Poznańskie Inwestycje Miejskie

Dotyczy: Postępowanie o udzielenie zamówienia publicznego pn.: „Wykonanie prac budowlanych wraz z opracowaniem projektów wykonawczych Zadania Inwestycyjnego pn.: „Budowa kładki pieszo-rowerowej nad rzeką Wartą oraz Cybiną pomiędzy Berdychowem, Ostrowem Tumskim oraz Chwaliszewem”” postępowanie numer PIM/04/22/ZP25/2016-86.

Zamawiający w ww. postępowaniu na podstawie art. 135 ust. 1 ustawy z dnia 11 września 2019 r. Prawo zamówień publicznych (Dz. U. z 2021 r. poz. 1129 ze zm.) zwanej dalej „Ustawą” lub „Ustawą Pzp”, przekazuje w załączeniu treść pytań do treści specyfikacji istotnych warunków zamówienia, zwanej dalej „SWZ”.

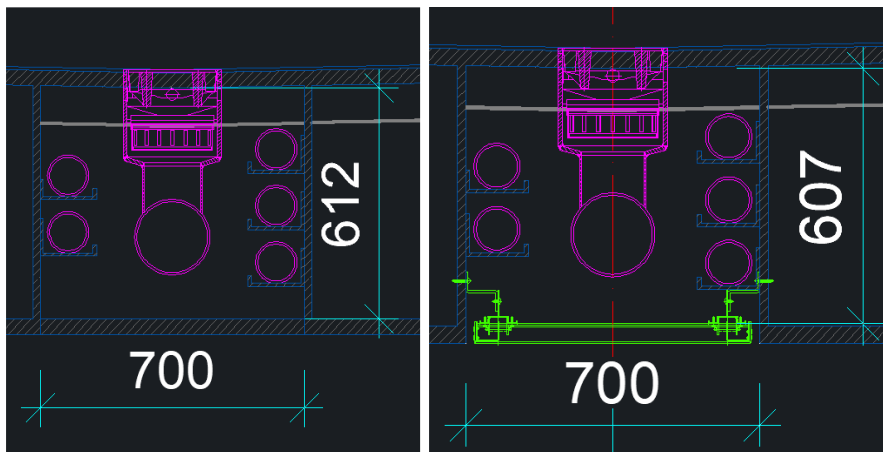
10. W załączniku obliczeniowym do Projektu budowlanego kładek w pkt. 1 Założenia do obliczeń przyjęto następujące obciążenia:
„Wartości obciążeń przyjęto wg:

Zgodnie z PN EN 1991-5 pkt. 6.1.5 Jednoczesność występowania składowej równomiernej i składowej różnicy temperatur należy uwzględniać np. w konstrukcjach ramowych.

Również dla obiektów stalowych statycznie niewyznaczalnych utwierdzonych w podporach znaczącą składową obciążenia termicznego oprócz równomierne rozłożonego może być składowa liniowo zmienna różnicy temperatury.

Składowa liniowo zmienna różnicy temperatury nie została jednak wymieniona w obciążeniach kładek.

Proszę o potwierdzenie, że kładki zostały zaprojektowane zgodnie z PN-EN i zaproponowane rozwiązania konstrukcyjne nie wymagają dodatkowych wzmocnień konstrukcji (np. skratowania, zastrzały lub dodatkowe blachy).

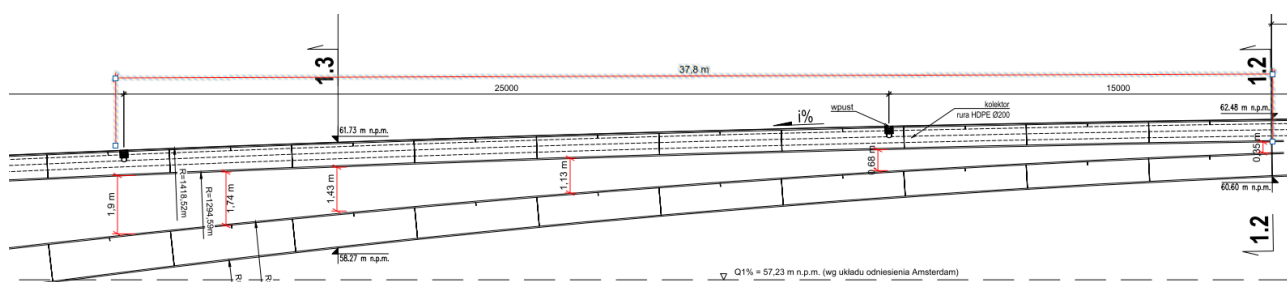
41. Zgodnie z Dz.U. Nr 63, poz. 735 §84 Obiekt inżynierski powinien być dostępny dla obsługi w celu dokonania przeglądów i bieżącego utrzymania. Komora w środkowej części kładek o szerokości 70cm i wysokości od ok 65cm wypełniona rurami pod urządzenia obce i systemem odwodnienia jest miejscem trudnodostępny. Prosimy o potwierdzenie, że Zamawiający posiada odstępstwo od wyżej wymienionych przepisów.

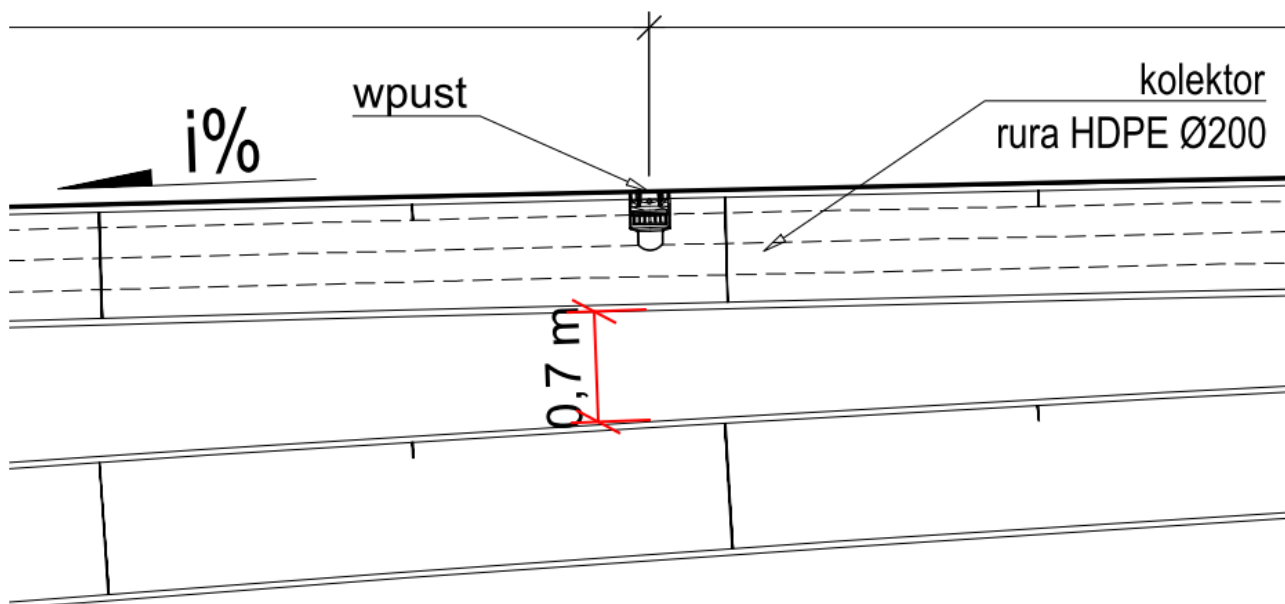
42. Zgodnie z Projektem budowlanym dostęp do systemu odwodnienia kładek oraz urządzeń obcych zapewniony jest przez demontowalne elementy podniebienia. Aby dostać się do tych elementów należy poruszać się po dolnej fragmencie konstrukcji kładki. Na odcinkach o długości ok 70m (2x35m) wysokość przejścia jest mniejsza niż 190cm i dochodzi do ok 37cm. Takie rozwiązanie utrudnia prace inspekcyjne i utrzymaniowe. Zgodnie z Dz.U. Nr 63, poz. 735 §84 Obiekt inżynierski powinien być dostępny dla obsługi w celu dokonania przeglądów i bieżącego utrzymania. Zgodnie z Dz.U. Nr 63, poz. 735 §307 wysokość w świetle do poruszania się obsługi powinna być nie mniejsza niż 1,9m. Czy Zamawiający posiada odstępstwo od wyżej wymienionych przepisów?
